# Projet du fond de la cour

*Pergola en début de végétalisation*

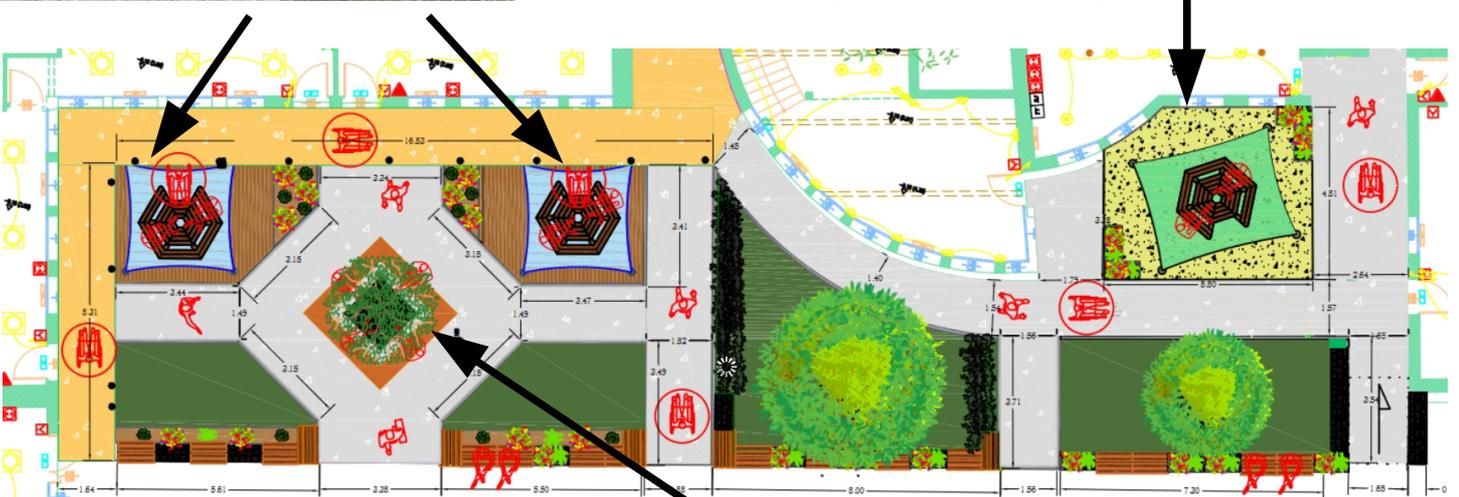
Cependant, pour créer des îlots de fraîcheur, nous opterions plutôt pour des pergolas végétalisées au dessus des 3 tables plutôt que des toiles tendues (surtout que les arbres, malgré leur stature, ne seront pas en mesure d'apporter de l'ombre et de la fraîcheur rapidement).

*exemple*

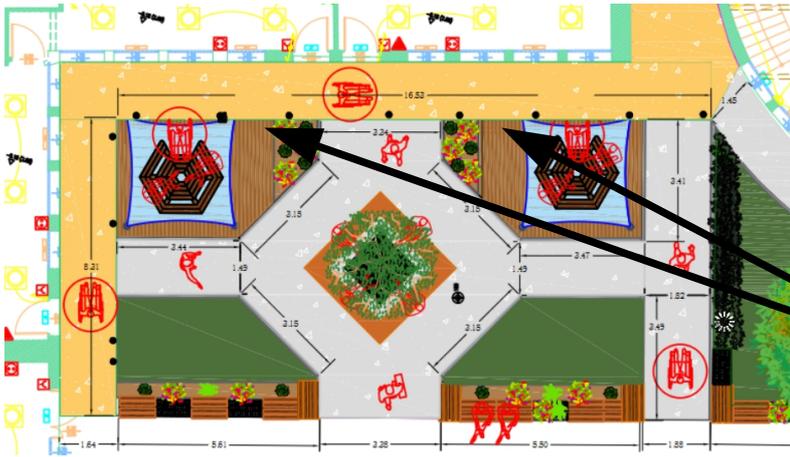
Avec une assise arrondie pour rappeler l'arrondi du CDI :

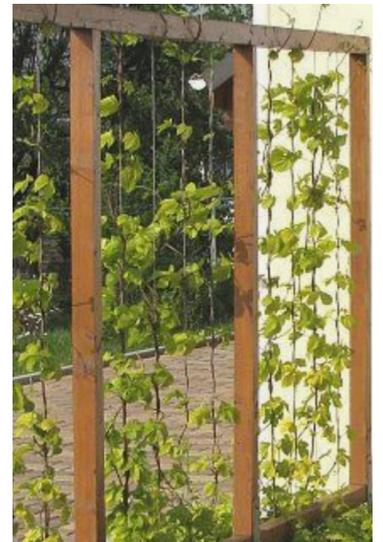
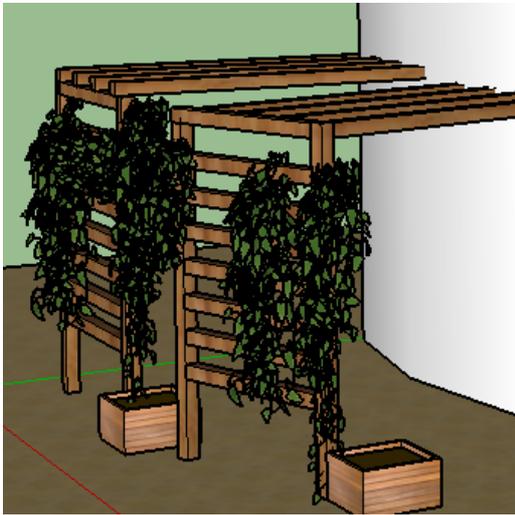
Ou au moins des claustras végétalisés sur le côté gauche :

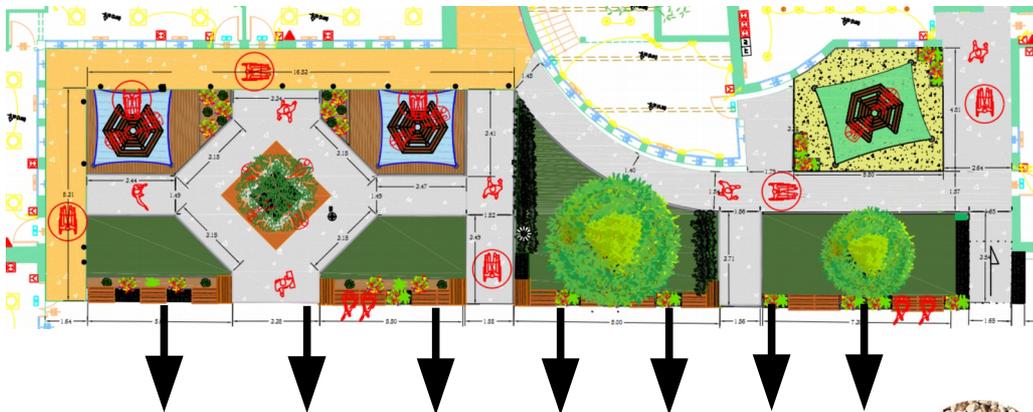
Ensuite, Nous pensions aussi à un aménagement aux abords du cheminement autour du CDI et des coursives, avec là aussi de la végétation pour le confort thermique... en bois, aluminium ou acier laqué. Nous avons pensé travailler avec les Lycées professionnels du Gers et des Hautes Pyrénées, mais les délais risquent d'être trop longs...
